Rapport de contrôle d'installations électriques à basse et à très basse tension

RÉF. 45/2024/80447/01:1

DATE DU CONTRÔLE 08/10/2024 (9:00 - 10:00) AGENT VISITEUR Mateusz Bargielski
 ADRESSE DU CONTRÔLE Avenue Docteur Zamenhof 2 (étage 16/ bte 185) - 1070 Anderlecht TYPE DE CONTRÔLE Visite de contrôle vente ancienne installation (8.4.2)

Croquis de position élémentaire et descriptif sommaire des tableaux

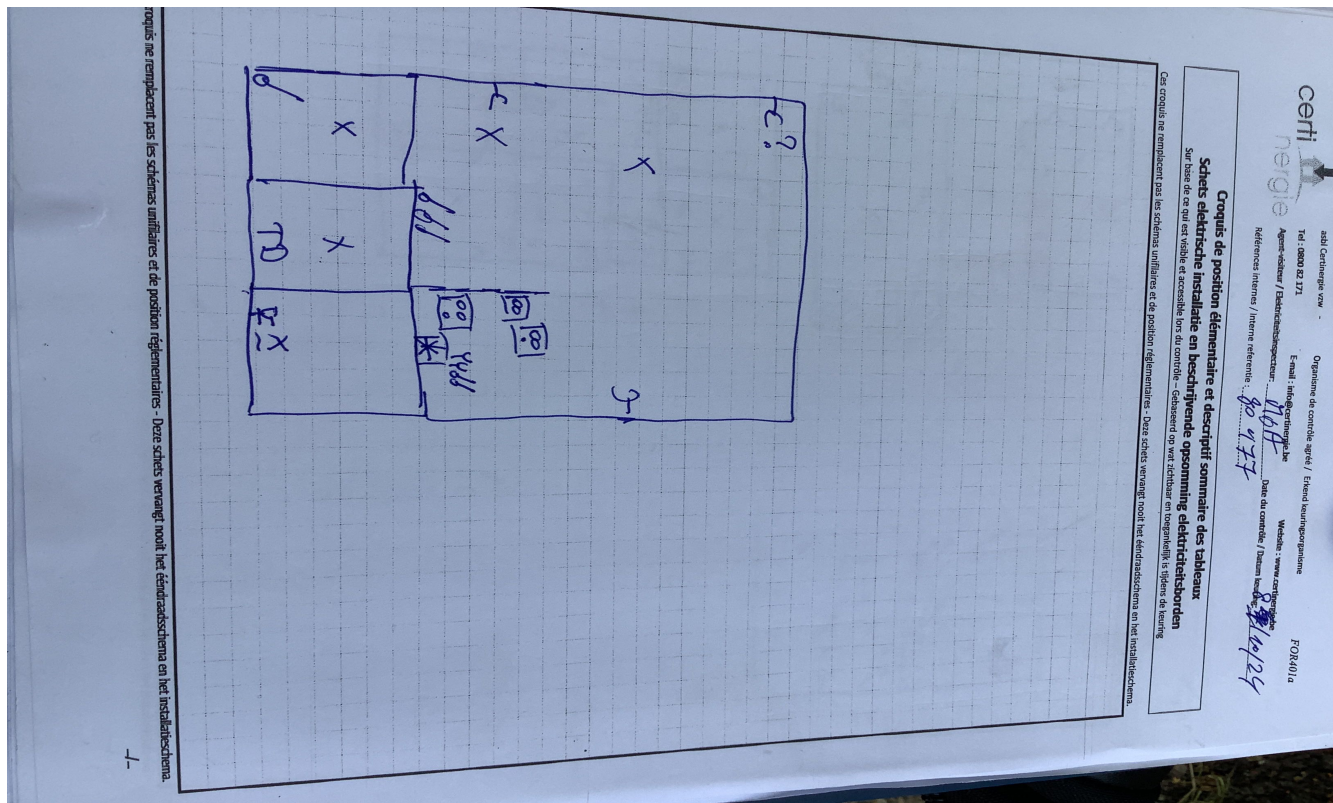
sur base de ce qui est visible et accessible lors du contrôle
Note : ces croquis ne remplacent pas les schémas unifilaires et de position réglementaires
